CCR-VIA -- COMITATO DI COORDINAMENTO REGIONALE PER LA VALUTAZIONE D'IMPATTO AMBIENTALE

Giudizio n° 3441 del 17/06/2021

Ditta Proponente: I.T.RO.FER SAS

Oggetto: Prosecuzione dell'esercizio di attività di stoccaggio preliminare e messa in riserva di rifiuti pericolosi e non pericolosi

Fig.7 - suddivisione in aree del piazzale esterno

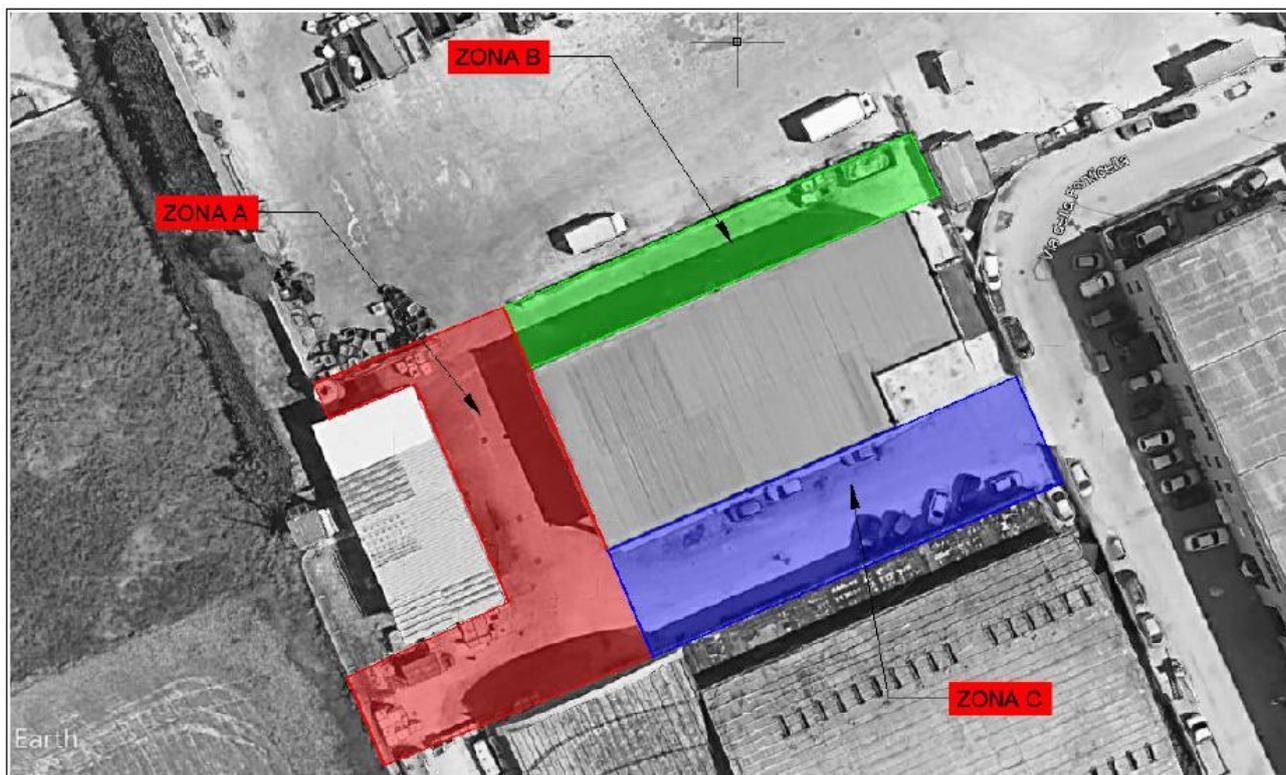
- Indicare i criteri di dimensionamento della rete delle acque meteoriche, le motivazioni per le quali viene inclusa solo una parte di piazzale e la gestione delle acque eccedenti la prima pioggia. Aggiornare la planimetria con l'indicazione del pozzetto di sollevamento e di eventuali bypass o sfiori. Il serbatoio delle acque di prima pioggia deve essere dotato di bacino di contenimento di volume pari al serbatoio stesso.

Fig. 8 - planimetria generale dell'impianto

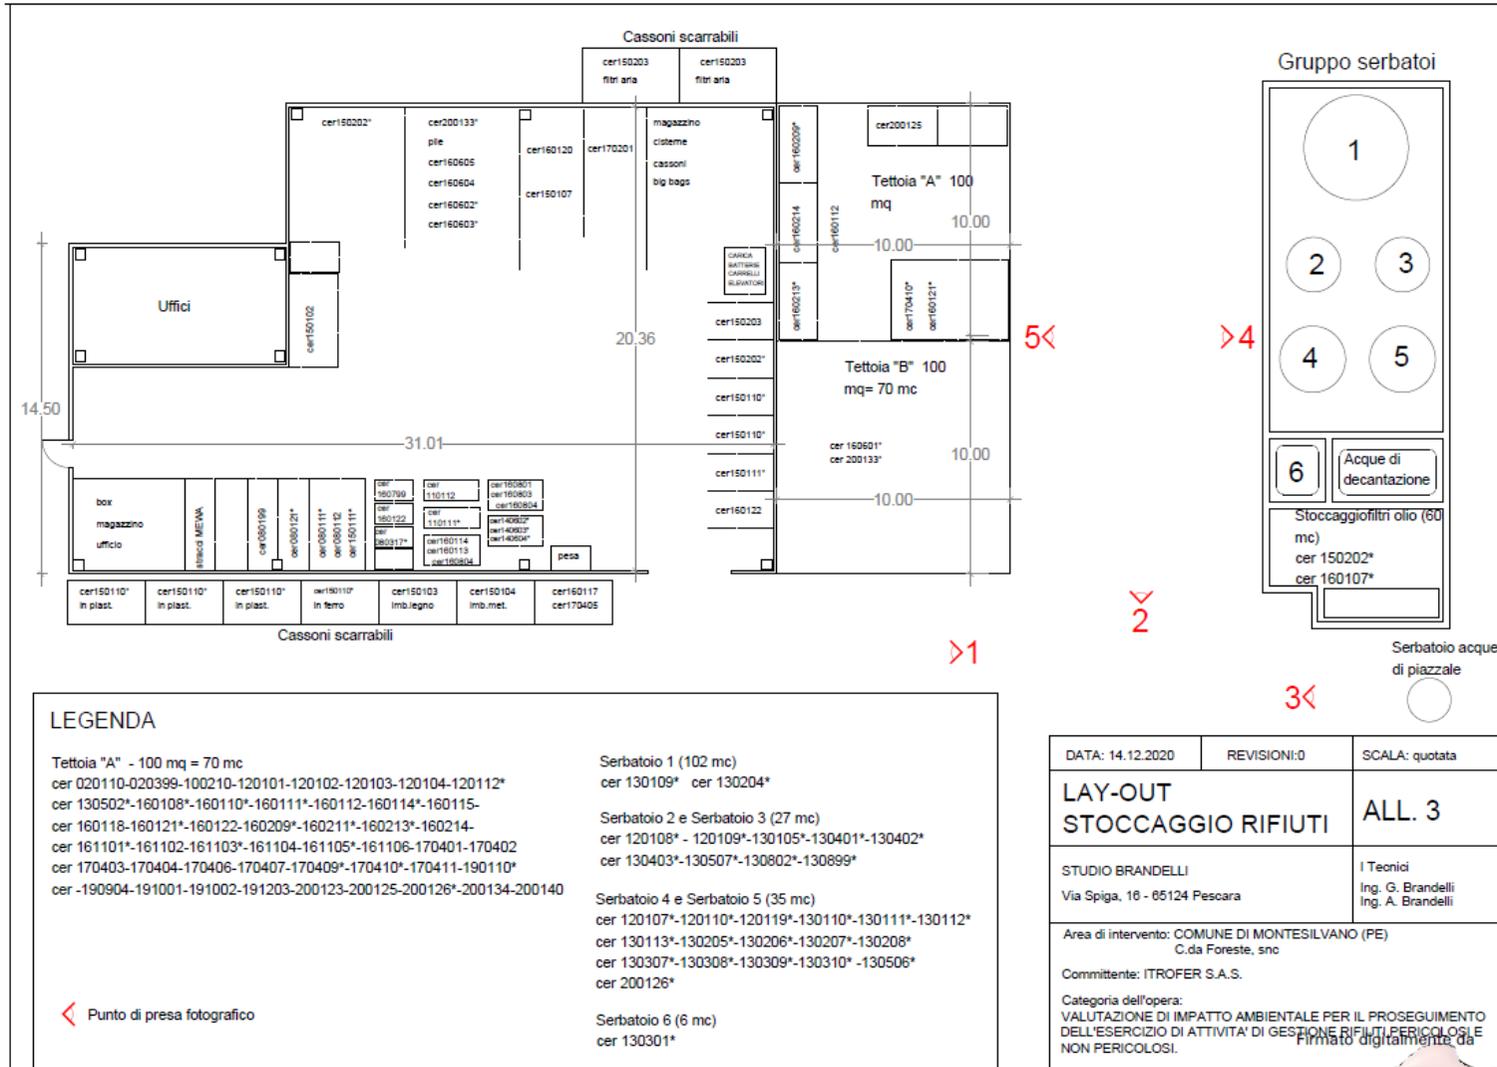
- Chiarire la capacità di stoccaggio dei 5 (cinque) serbatoi ad asse verticale. Nei documenti denominati “Studio di impatto ambientale” e “Relazione tecnica – Descrizione caratteristiche costruttive piazzali e serbatoi”, la ditta indica capacità di stoccaggio differenti.

Fig. 11 - ubicazione punti di misura

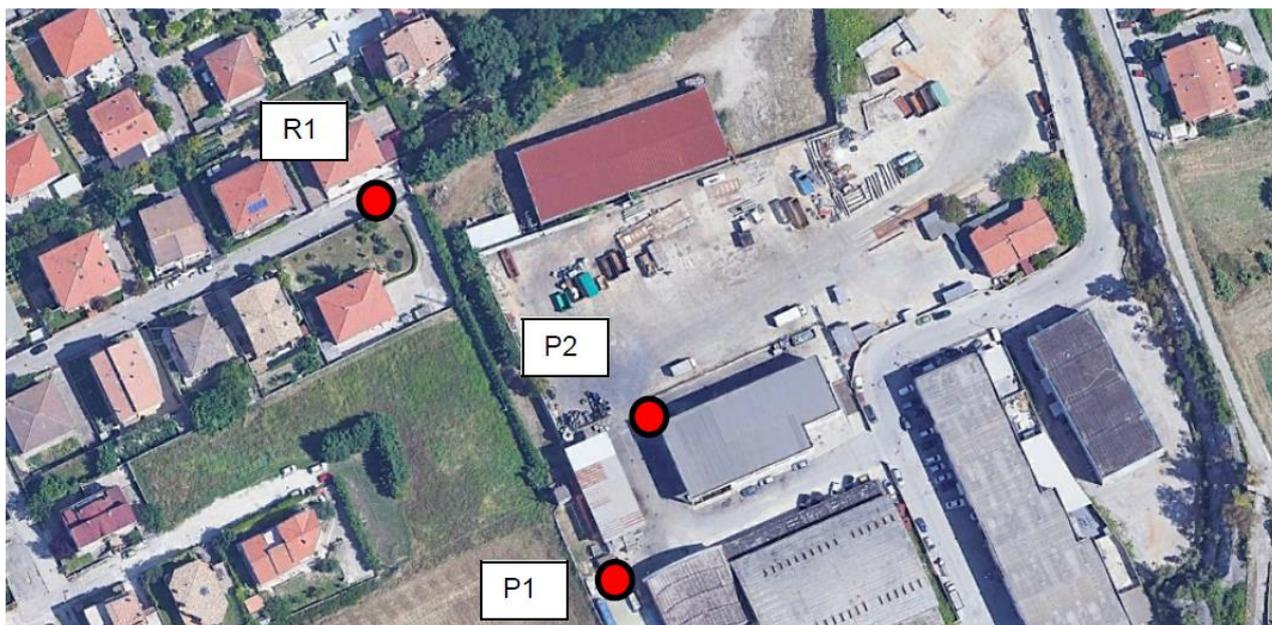
- Riformulare la valutazione di impatto acustico, in quanto quella inserita nella documentazione è ritenuta non idonea per le seguenti motivazioni: il rispetto dei limiti presso il ricettore abitativo più esposto viene valutato attraverso misure fonometriche effettuate nel punto R1, posto in prossimità del cancello di ingresso alla proprietà. Questo punto non è rappresentativo in quanto è posto ad una quota inferiore di circa 8 m rispetto al ricettore reale (balcone al primo piano dell'abitazione, posto a circa 4m dal suolo sul quale questa è edificata). Ciò determina una evidente sottostima dei livelli di rumore emessi. Qualora necessario, sulla base degli esiti della nuova valutazione, prevedere l'utilizzo di misure di mitigazione dell'impatto acustico.
